**Gerencia de Regulación de Tarifas
División de Gas Natural**

**Análisis de los Argumentos del Recurso de
Reconsideración interpuesto por Gas Natural de
Lima y Callao S.A. contra la Resolución N° 006-
2025-OS/CD**

**Expediente N° 466-2024-GRT
21 de marzo de 2025**

En la siguiente imagen se muestra la identificación del proyecto PPE0-21-4724 del Plan Quinquenal.

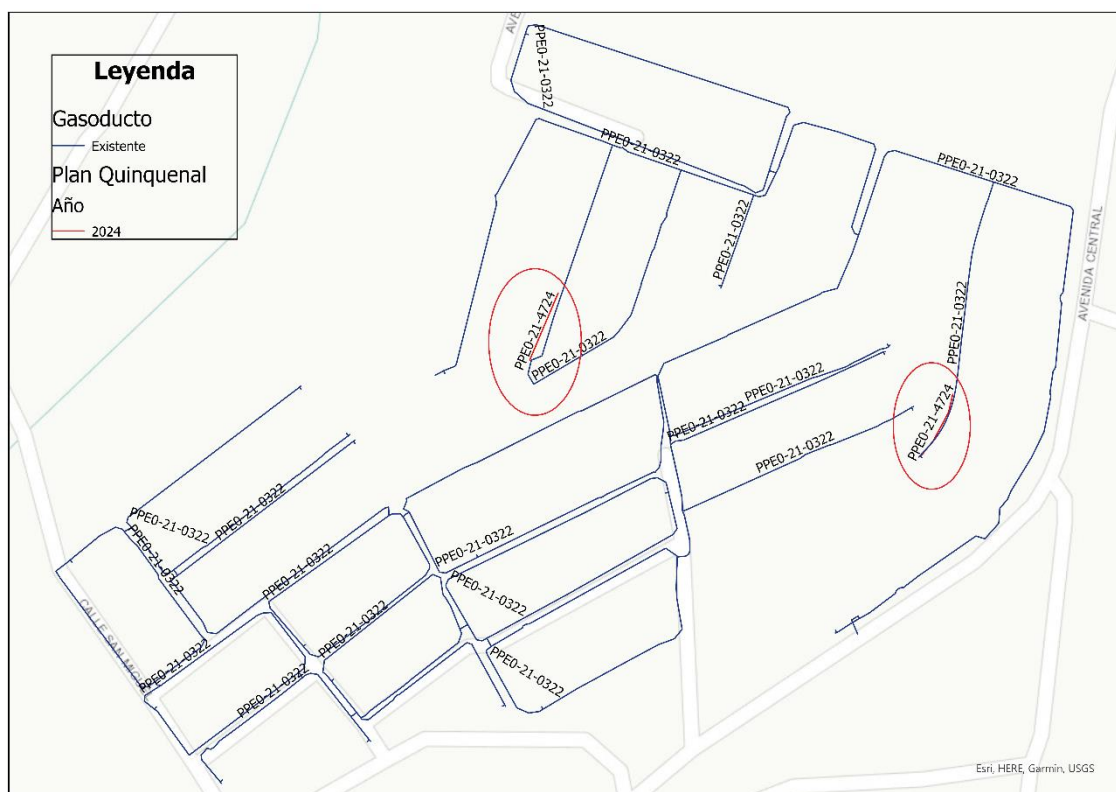
Sin perjuicio de lo anterior, cabe indicar que existe el proyecto PPE0-21-4724 en el Plan Quinquenal, cuyo código ha sido modificado en la etapa de habilitación (Ver cuadro a continuación), por lo que este ha sido considerado como no ejecutado. En ese sentido, resulta necesario que la empresa corrija la codificación de los dos tramos que conforman dicho proyecto en su próxima actualización de información, a efectos que se valide la ejecución del proyecto original antes citado.
